(仮称) 垂水風力発電事業  
環境影響評価方法書  
補足説明資料

令和5年7月

株式会社ユーラスエナジーホールディングス

## 風力部会 補足説明資料 目次

図 1(4) 対象事業実施区域の位置

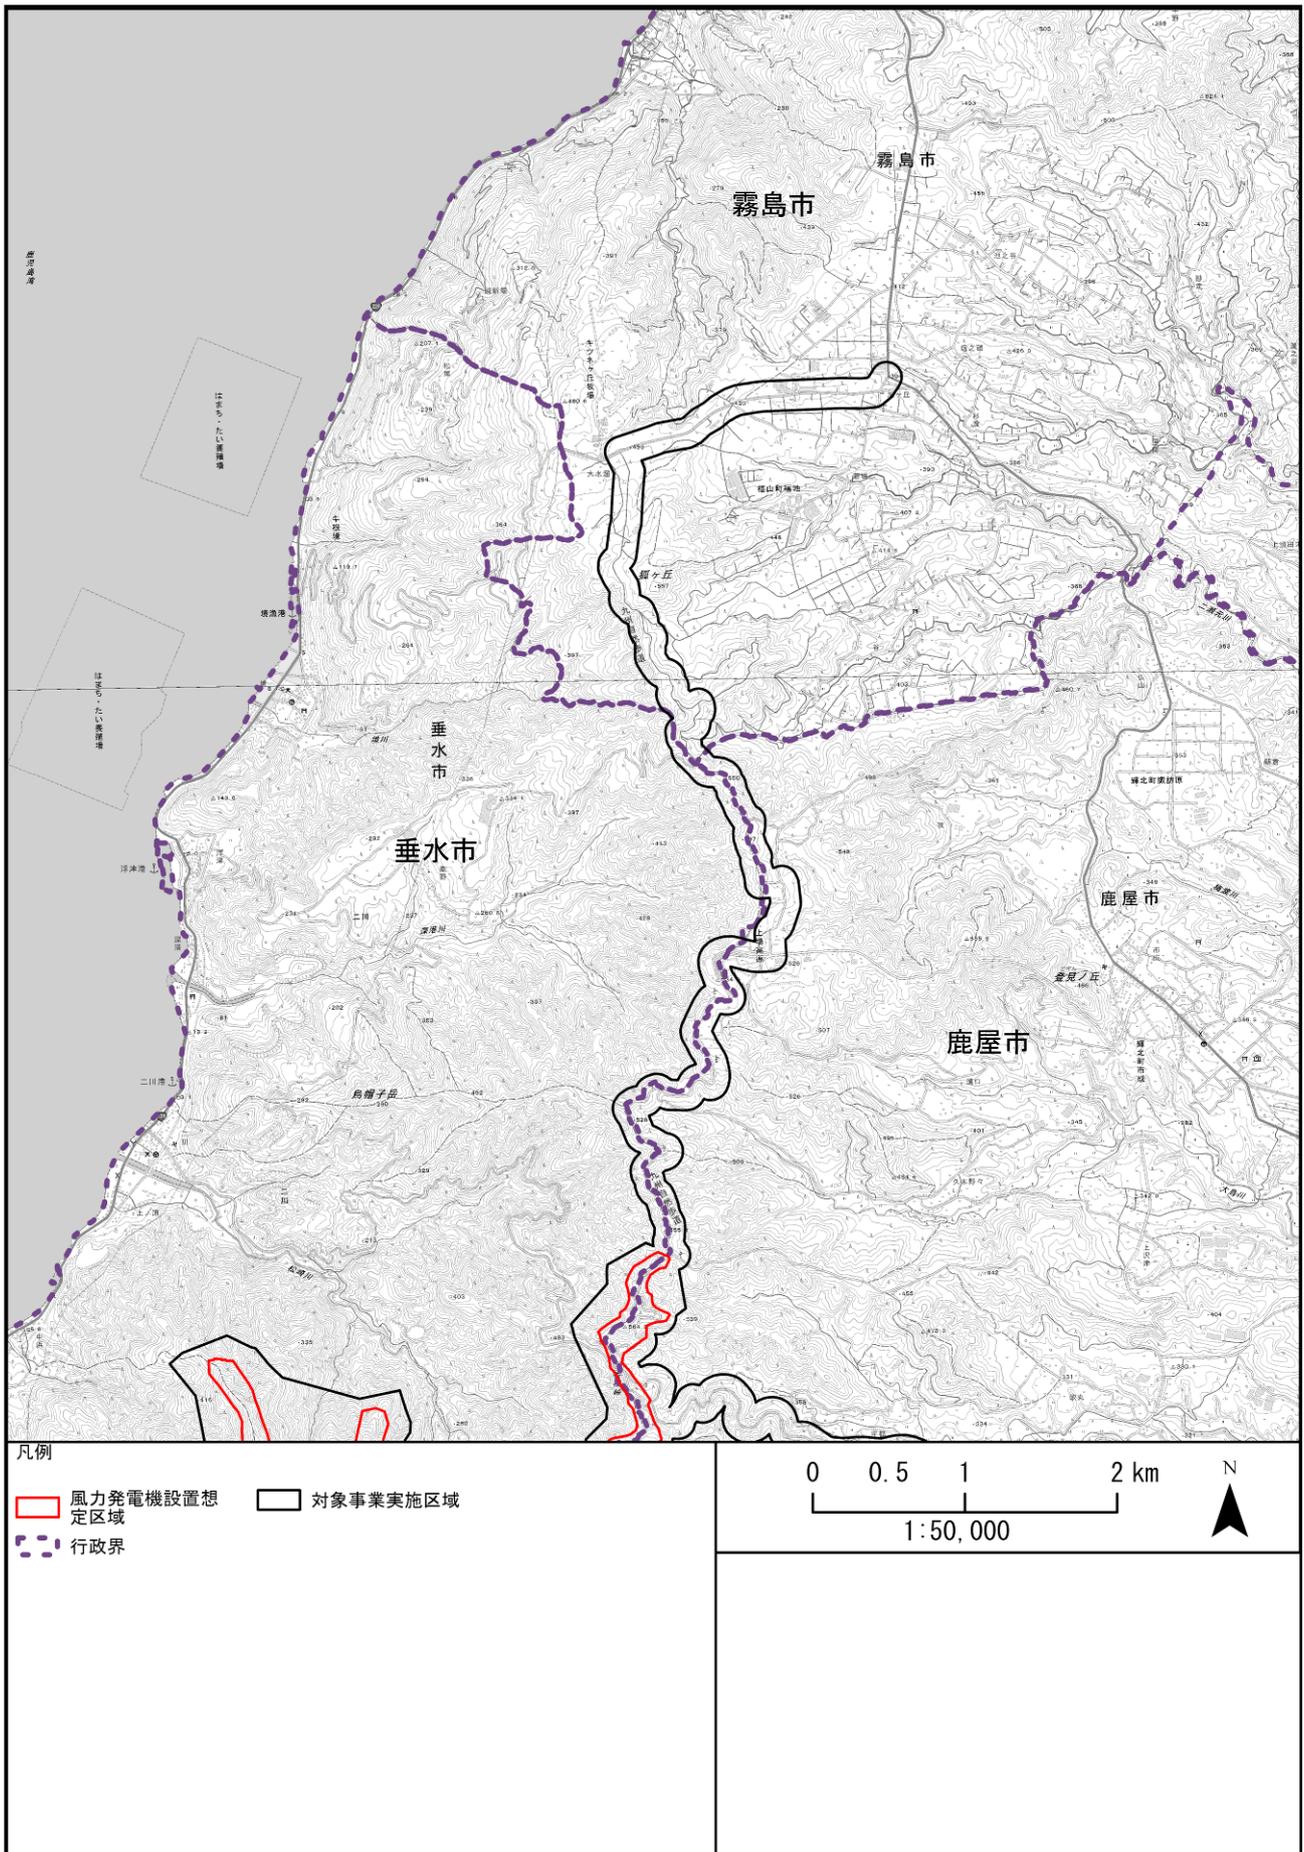
道路部分の対象事業実施区域や地形の状況がわかる 5 万分の 1 以上の大縮尺の地形図上に対象事業実施区域を示した図も作成して下さい（分割可）。

対象事業実施区域及びその周辺の図面（5 万分の 1）は図 1 に示すとおりです。

図 3. 1-24 食物連鎖模式図

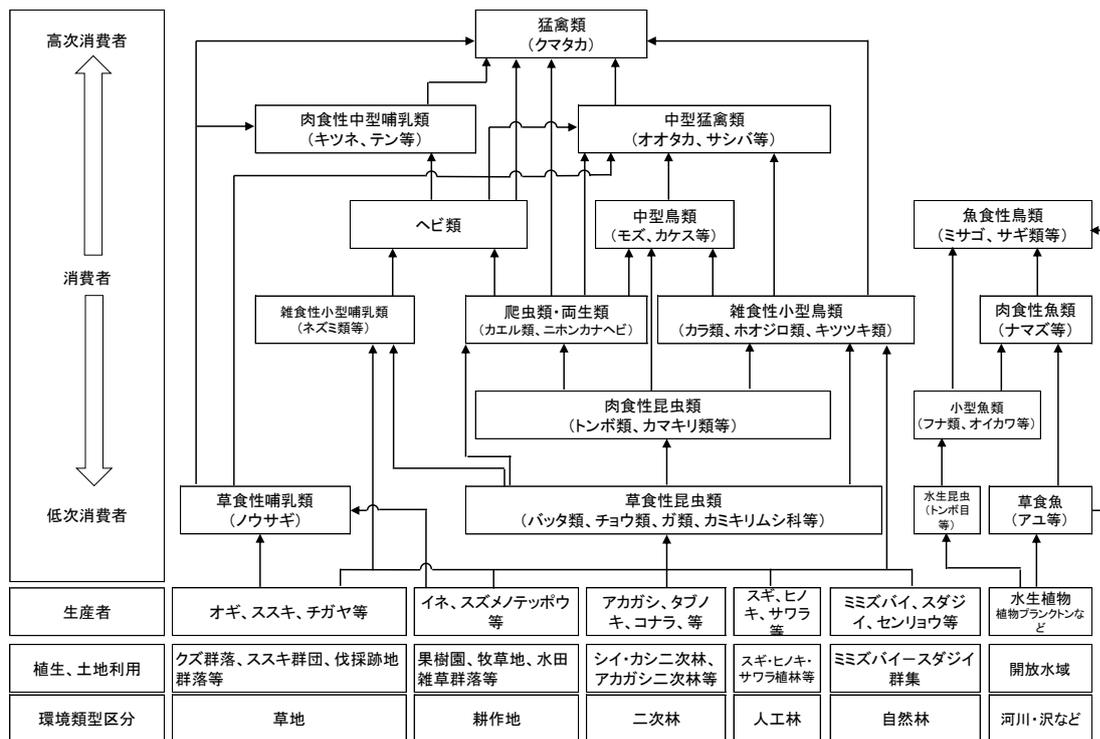
- ・生産者として示されている「草地」「耕作地」等の区分は、生産者というよりも生態系や環境類型と考えます。また、水域は「水生植物、植物プランクトン」となっており、整合性を欠いています。環境類型の上に植生を区分し、その上に生産者として代表的植物をあげてください。
- ・「草地の草食昆虫類」にバッタ目とあるが、バッタ目には肉食性のキリギリス亜目も含まれるので、表現に工夫願いたい。
- ・「草食性小型鳥類・雑食性小型鳥類（ヒバリ等）」に昆虫類からの矢印がない。また、「雑食性小型鳥類」として別にカラ類などのが示されているが…
- ・動物の食性の表記に、「草食、肉食」と「草食性・雑食性」とがあるが、「性」の有無の基準があるのでしょうか。
- ・消費者の栄養段階の位置が分かりにくく、それらから伸びている矢印が多く入り組んでいて見にくいので、全体的に整理し直した方が良いように思います。

ご指摘を踏まえ更新した図 3. 1-24 食物連鎖模式図を下図に示します。

- 環境類型区分を最下段に、その上に植生区分、生産者を整理し、生産者の項目に代表的植物を例示しました。バツタ目には肉食性の種が含まれることから、草食性昆虫類（バツタ類、チョウ類、ガ類、カミキリムシ科等）と表現しました。
- 「肉食」、「草食」については、「肉食性」、「草食性」に表現を統一しました。
- 矢印について、主要な経路のみを示すこととし、全体的にわかりやすくなるように整理しなおしました。

図 4 対象事業実施区域と高峠つつじヶ丘公園

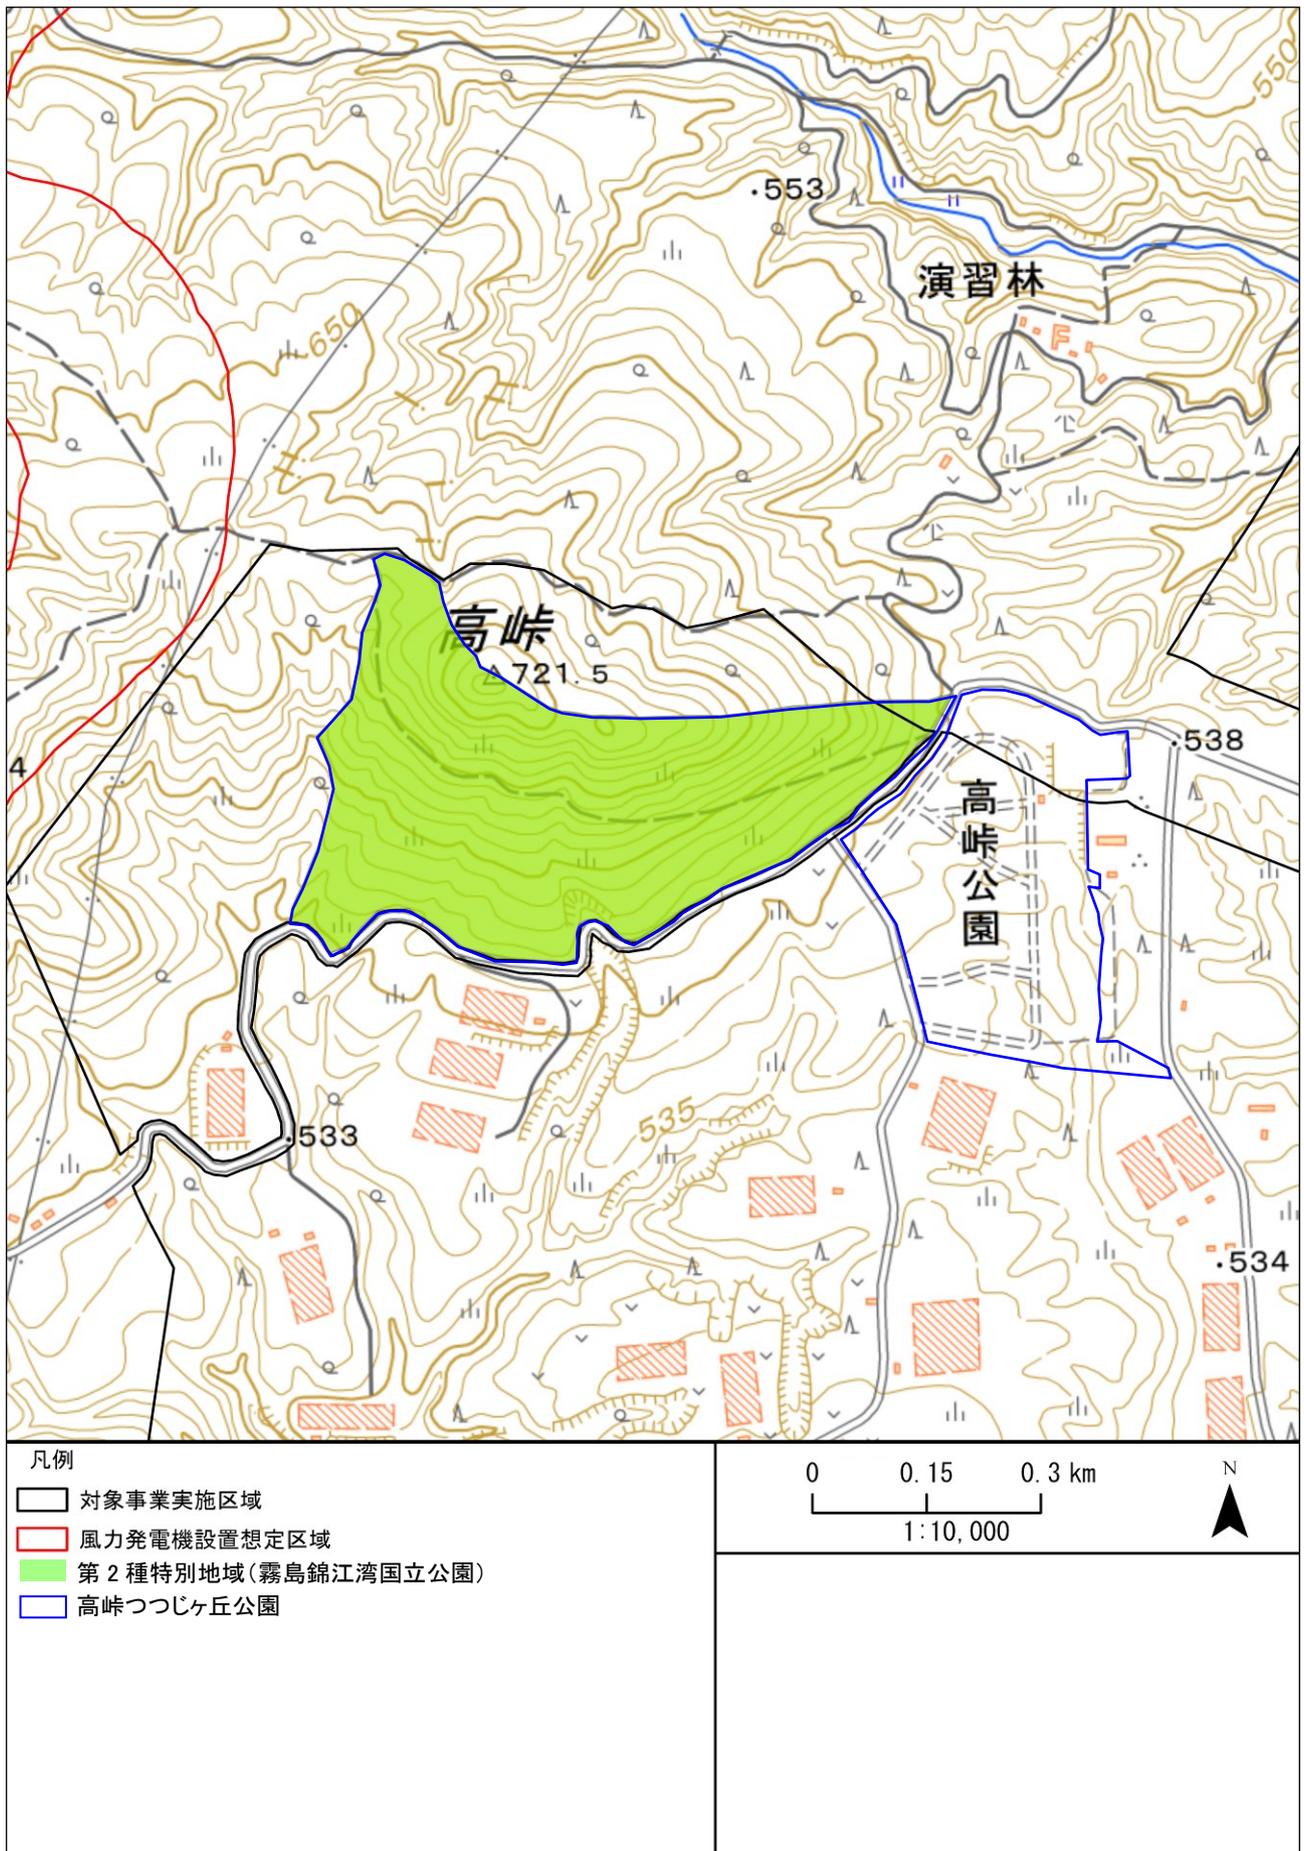
No. 10 の高峠つつじが丘公園と対象事業実施区域の位置関係を拡大図で示してください。

H4 の高峠つつじが丘公園は高峠の山頂を含むのでしょうか。高峠つつじが丘公園は図 6.2-22 の H4 に示されている地点の南側を走る道路の対象事業実施区域のさらに南側にもあるのではないのでしょうか。

対象事業実施区域と高峠つつじヶ丘公園は図 4 に示すとおりです。なお、No. 10 の眺望点は高峠の山頂となります。

高峠つつじヶ丘公園は補足説明 17 の図 4 に示すとおりです。今後、山頂を含めた調査、予測及び評価を行います。

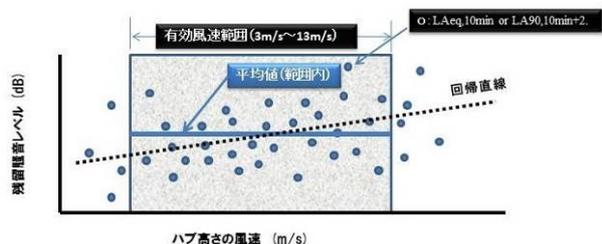
表 6.2-3 の【現地調査】で、記載されていませんが、時間率騒音レベルを基に算出する残留騒音（ $L_{A90}$ ）を調査されると推測します。方法書にも、どのような評価量を用いるかは、住民の理解が得られるように、丁寧に記載すべきだと思います。

なお、残留騒音は、その地域性や季節性などで変化するため、準備書では、下の図を参考に、調査地点ごとの残留騒音とハブ高さ相当の風速との関係性も整理してもらいたいと考えます。

ハブ高さの風速と残留騒音レベル（ $L_{Aeq,10min}$  or  $L_{A90,10min} + 2dB$ ）に関連性があるか？

現地調査においては、方法書で示している告示及びマニュアルに定められた測定方法により等価騒音レベル（ $L_{Aeq}$ ）及び 90%時間率騒音レベル（ $L_{A90}$ ）を測定いたします。このことにつきましては準備書に記載いたします。

準備書時点で残留騒音とハブ高さ相当の風速との関係性を整理いたします。

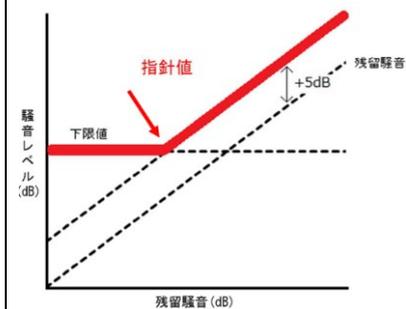
表 6.2-3 の「10. 評価の手法」にて、施設の稼働に伴う騒音評価について、「風力発電施設から発生する騒音に関する指針」に示される指針値との対応を検討する際は、下図のように整理するなど、住民にも分かり易い評価と説明に努めて下さい。

施設の稼働に伴う騒音評価については、図を用いて整理するなど、住民に分かり易い評価と説明に努めます。

図 7 水質調査地点毎の集水域

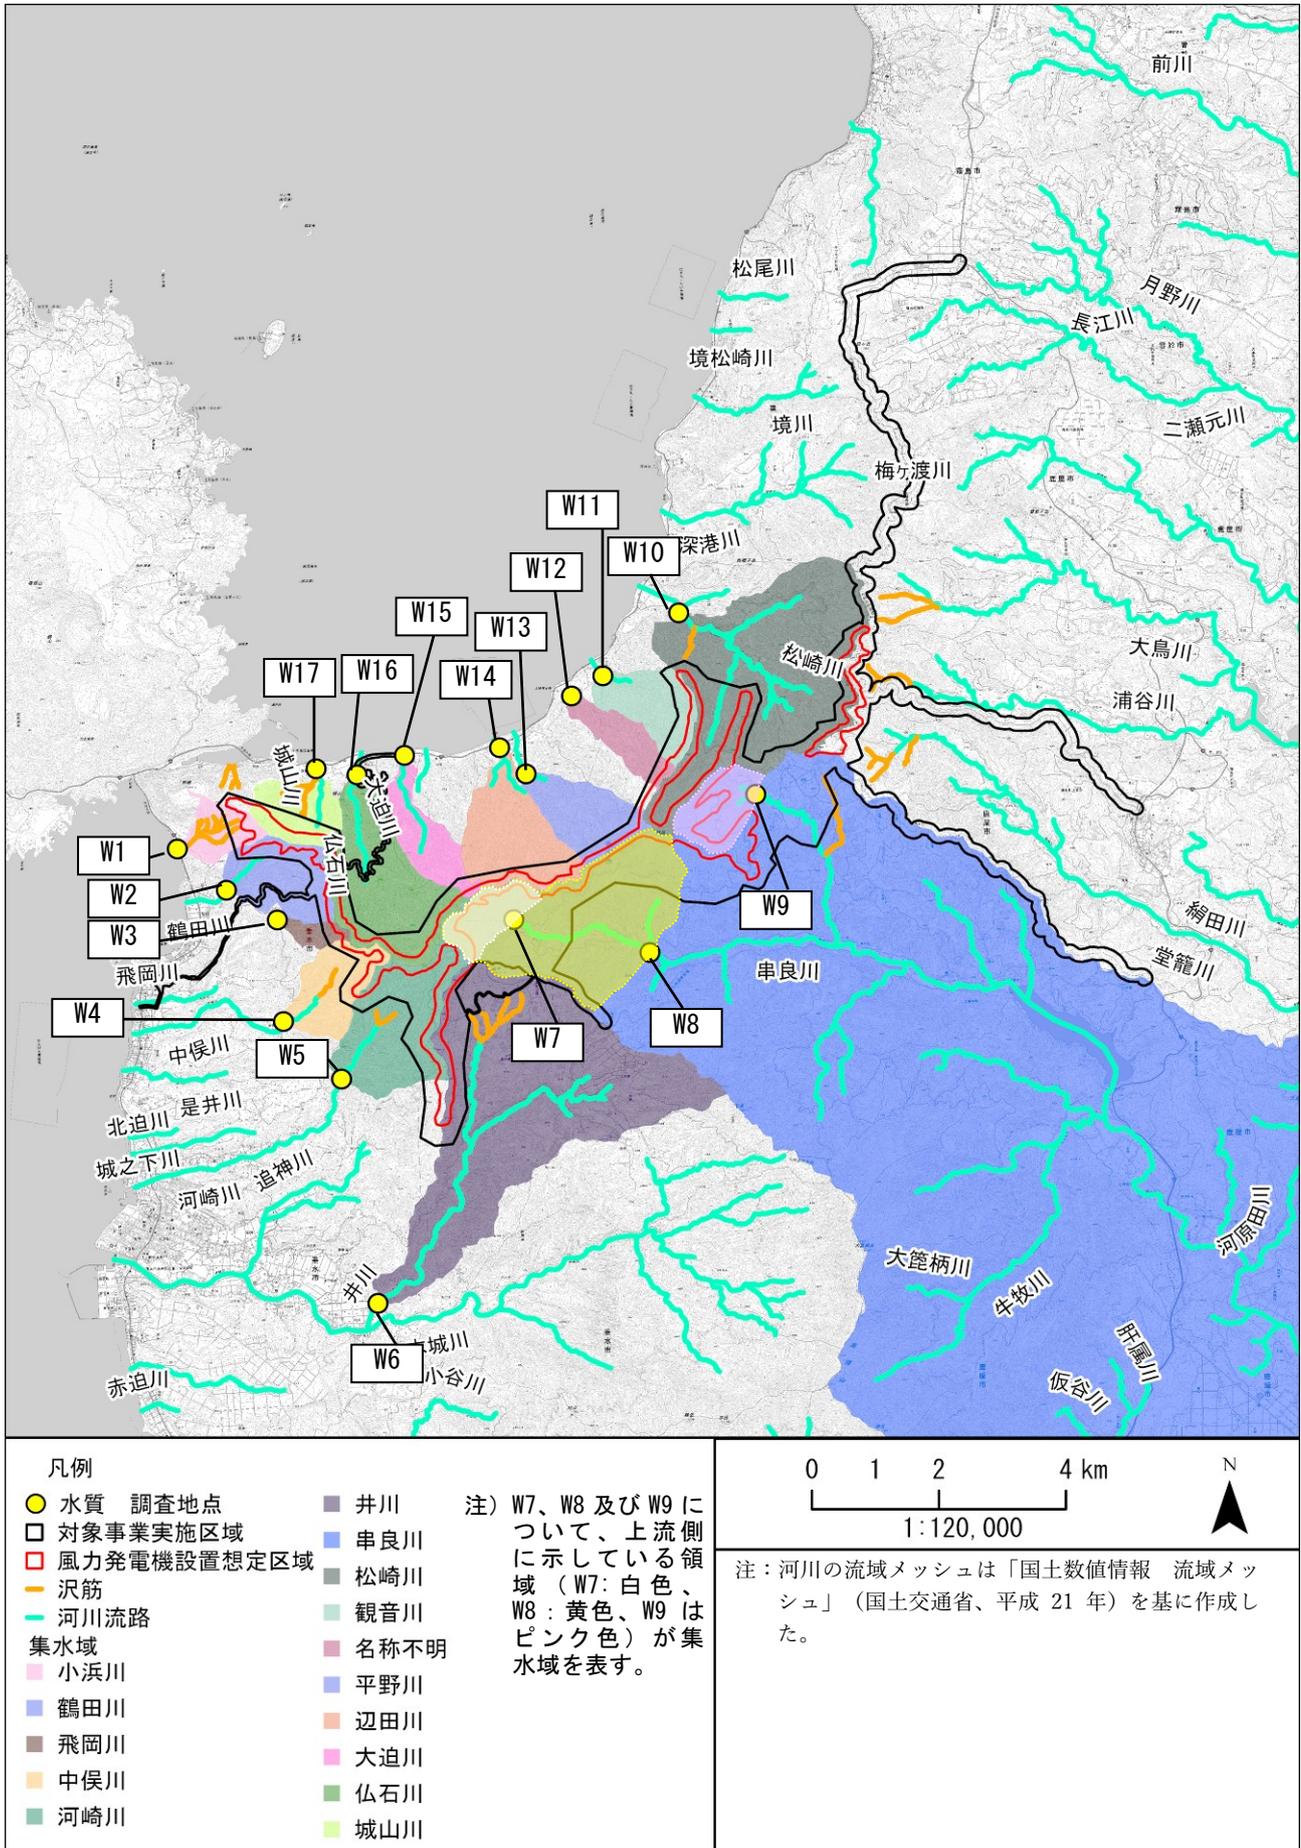
水質調査地点毎の集水域を示していただきたい。

水質調査地点（W1～W17）での集水域を示して下さい。

水質調査地点毎の集水域は図 7 に示すとおりです。
